Note technique visant à apporter des compléments d'information pour donner suite à l'arrêté du 25 janvier 2024 soumettant le projet expérimental d'ombrières agrivoltaïque sur la commune de Saint-Pierre-des-Bois à la réalisation d'une étude d'impact.

Les points techniques incomplets relevés par la DREAL sont repris dans un encadré bleu. La réponse apportée par le maître d'ouvrage est ensuite détaillée.

Plan 3 : Tracé prévisionnel extrait de la PRAC d'août 2023

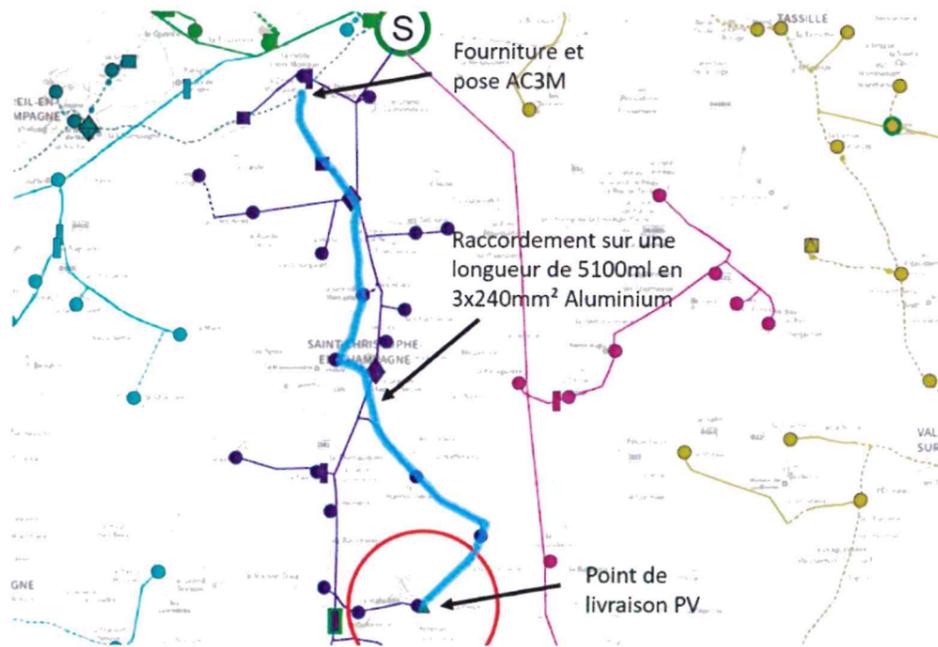
ENEDIS a été sollicité pour une étude prévisionnelle de raccordement du parc au réseau public de distribution d'électricité HTA.

TSE n'étant pas maître d'ouvrage des travaux de raccordement, il sera rappelé l'application des bonnes pratiques afin de limiter les impacts environnementaux liés au raccordement : circonscription des travaux à l'accotement, protection des milieux aquatiques vis-à-vis des pollutions liées aux engins de chantier et vis-à-vis des matières en suspension.

Il est important de rappeler que la demande PRAC a été faite au tout début de la conception du projet en août 2023. A l'époque celui-ci avait une puissance supérieure à 5MWc. TSE n'a pas fait de nouvelle demande depuis auprès des services d'ENEDIS. Cependant, les équipes en charge du raccordement chez TSE ont pu identifier un poste HTA susceptible d'accueillir la nouvelle puissance de 2,91MWc.

Le poste HTA est situé sur la commune de Saint Christophe en Champagne. Il est plus proche du site projet (environ 3km), sur le tracé proposé par ENEDIS au moment de la PRAC et permet de réduire les travaux de raccordement.

Plan 4 : Implantation globale du site

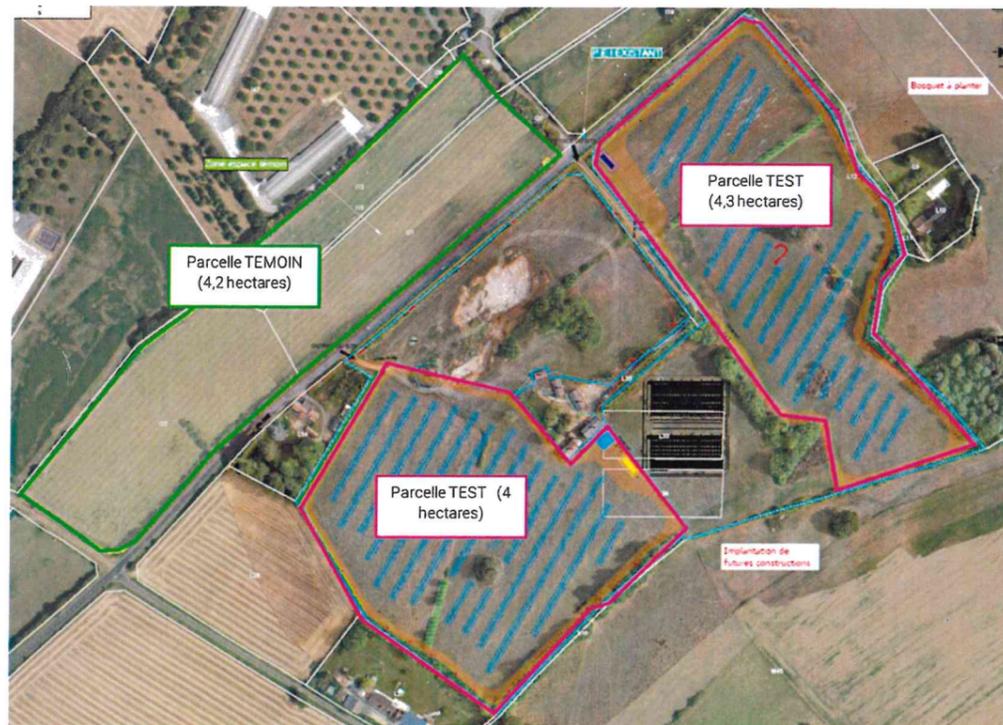
Considérant que ce projet expérimental prévoit des parcelles tests et témoins dont les périmètres varient d'une carte du dossier à l'autre jusqu'à représenter près de 15 hectares (parcelles tests : 8,1 hectares et témoins : 7,1 hectares sur la carte page 42 de l'annexe « étude environnementale ») ;

L'implantation du projet agrivoltaïque (Cf plan 4) a été revue et a été défini sur moins de parcelles que le projet initial. Deux parcelles témoins ont été retirées pour des raisons pratiques et une seule parcelle d'une surface de 4.2 hectares a été maintenue. Les deux parcelles tests (parcelle NORD : 4.3ha, parcelle SUD : 4ha) ont une surface de 8,3 hectares. (Cf Plan 5)

Carte de localisation des points de vue utilisés pour les photomontages

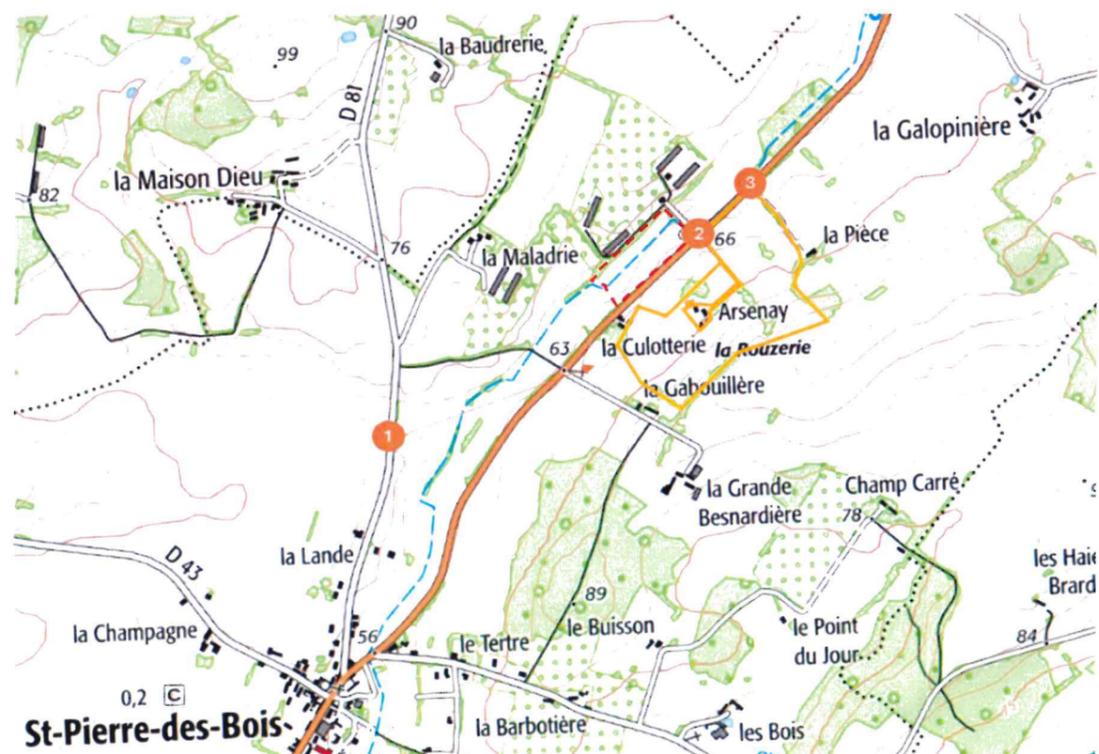
Considérant qu'au titre du paysage, le porteur de projet fournit deux photomontages dont les échelles interrogent par rapport aux caractéristiques des trackers, dont la hauteur atteint 5m, au regard de la végétation à proximité qui semble être plus petite ; que l'analyse paysagère nécessite d'être substantiellement complétée ;

Concernant les photos montages présentés dans le dossier cas par cas : La hauteur de 5.00m est une hauteur maximale, l'échelle des trackers s'échelonnant en effet de 0.5m à 5.00m. Le choix a été fait de prendre une échelle intermédiaire, qui nous semblait plus représentative qu'un de ces deux extrêmes, la centrale ne se retrouvant que très rarement dans la journée en position haute à 5.00m.

Schématisation des zones d'écoulement des eaux de pluie sous les trackers

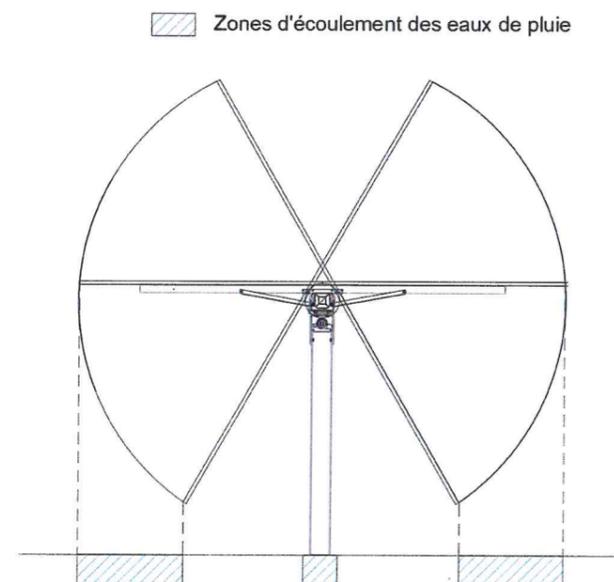
Considérant que l'annexe intitulée « étude environnementale » présente les risques liés au ruissellement des eaux pluviales sur l'érosion des sols sur la base de panneaux fixes alors que le projet prévoit l'implantation de trackers ;

En effet, il apparaît qu'après relecture, une anomalie technique s'est glissée dans le dossier. Les informations ci-dessous répondent à vos interrogations sur l'écoulement de l'eau sur les panneaux trackers :

Etant en présence de structures mobiles, l'endroit précis où tout ruisselle sera variable au cours de la journée, suivant les bridages, les modes de pilotages, etc. Les espaces qui collecteront les eaux de ruissellement seront situés à l'extrémité des modules selon toutes les positions possibles et au niveau du moyeu qui est à la jonction des deux modules PV.

En complément, il est prévu que :

- **En cas de forte pluie (suivant une valeur prédéterminée) :**
 - Positionnement automatique des panneaux en inclinaison optimale pour permettre d'arroser un maximum de la prairie ou des cultures
 - Changement alternatif du sens d'ouverture des panneaux pour favoriser un écoulement de l'eau homogène et limiter l'érosion du sol
- **En cas de pluie faible :** Pas de changement du tracking. Les panneaux suivent leur course est/ouest.
